Modulo per la presentazione delle osservazioni per i piani/programmi/progetti sottoposti a procedimenti di valutazione ambientale di competenza statale

ID: 10116

Progetto per la realizzazione di un impianto pilota geotermico, denominato "Impianto Geotermico Pilota denominato Latera", da realizzarsi nei Comuni di Latera e Valentano (VT).

Figura 1: Limite del permesso “Latera Pilota (linea rossa), limite del bacino idrogeologico del Lago di Bolsena (linea blu)¹⁹ e limite del bacino idrologico del Lago di Bolsena (linea verde). Sono indicate le posizioni dei pozzi di produzione LT1 e LT3, e dei pozzi di reiniezione (LT2 e LT4).

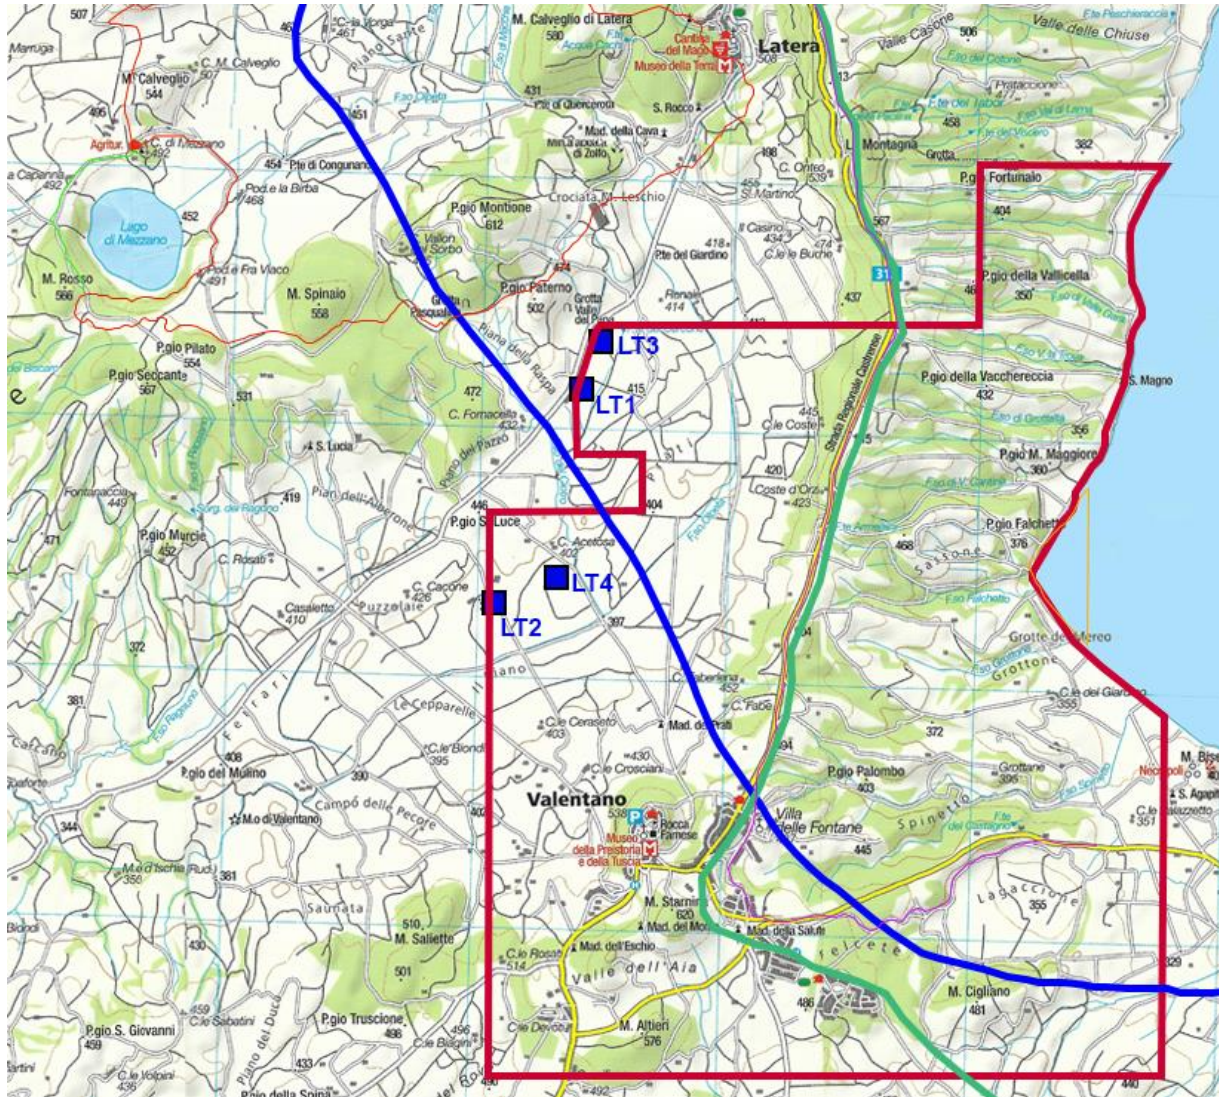
Indizi per l’esistenza reale di questi meccanismi vengono da testimonianze raccolte nella popolazione circa variazioni di livello di alcuni pozzi superficiali, e inquinamento di altri pozzi durante l’esercizio della centrale di Latera (dal 1999 al 2000). Purtroppo, le carenze delle indagini geologiche presentate – assenza di una mappatura del sistema di faglie e fratture della zona, nessuna informazione sulla permeabilità nei piani di faglia ecc. - non permettono una stima dell’importanza di questi effetti che riguardano l’acquifero del Lago di Bolsena, del Lago di Mezzano e del sistema Fiora-Olpeta (vedi carta qui sotto).

In conclusione, il progetto omette la discussione del rischio di depauperamento e inquinamento degli acquiferi superficiali durante l’esercizio dell’impianto, causato dalla depressione che si crea nel serbatoio vicino al punto di prelievo e dalla sovrappressione vicino al punto di reiniezione del fluido geotermico.

Rinunciare alla realizzazione del progetto che presenta rischi reali e difficili a quantificare per gli acquiferi superficiale del comprensorio.
